HENVENDELSER MODTAGET I HØRINGSPERIODEN

FORSLAG TIL TILLÆG 3 TIL LOKALPLAN 391 F.L. SMIDTH II

Bemærkninger til F.L. Smidth II tillæg 3 - supplerende høring

Sagsnummer 2022-
0190075 /

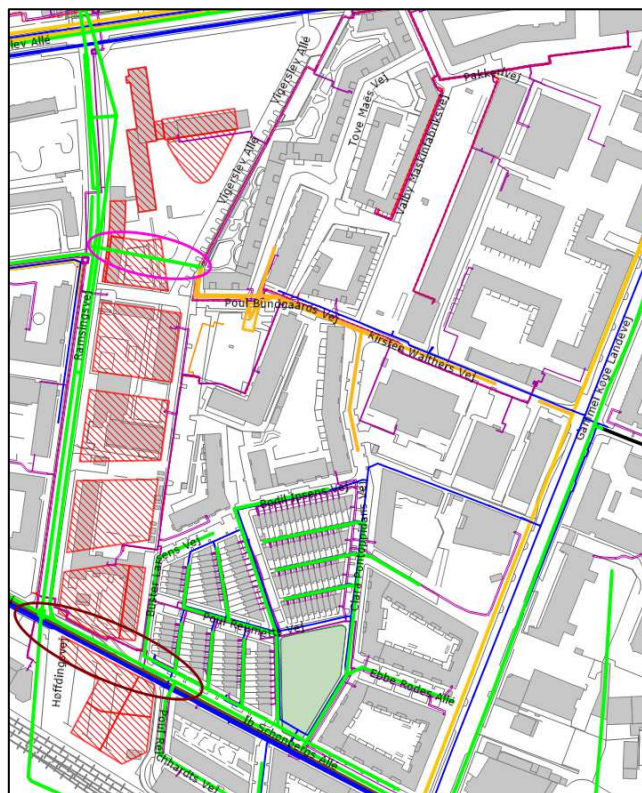
De fleste ledninger inden for lokalplanområdet er deklareret. I den nordlige del af lokalplanområdet har HOFOR en $\varnothing 28B$ spildevandsledning (pink cirkel), der krydser fra Ramsingvej til Vigerslev Allé. Der er i ledningens tracée placeret et byggefelt. Såfremt det ønskes, at byggefeltet opretholdes og udvikles, vil ledningen skulle omlægges. Det bemærkes, at omkostningen til omlægningen af ledningen skal afholdes af udvikleren af det før omtalte byggefelt.

I den sydlige del af lokalplanområdet (brun cirkel) har HOFOR en yderst forsyningskritisk spildevandsledning ($\varnothing 3139 \times 2118B$), en yderst forsyningskritisk transmissionsledning for drikkevandsforsyningen ($\varnothing 750$), en forsyningskritisk transmissionsledning ($\varnothing 400$) for gasforsyningen og to fjernvarme transmissionsledninger ($\varnothing 250$). Ledningerne skal respekteres og de må ikke overbygges. Der må heller ikke plantes træer med dybdegående rødder eller elementer, som kræver nedramning under terræn i ledningernes tracée.

Der er i lokalplanforslaget angivet beplantning af træer også i områder, hvor HOFOR har forsyningsledninger. HOFOR ønsker ikke, at der placeres træer i områder, hvor der er placeret forsyningsledninger, da indtrængende rødder fra de nye træer kan skade forsyningsledningerne og dermed kraftigt nedsætte ledningernes levetid og udfordre forsynings sikkerheden. Hvis dette ønskes imødekommes, kan forbrugerne friholdes for takststigninger som følge af reparation af ledninger pga. indtrængende rødder.
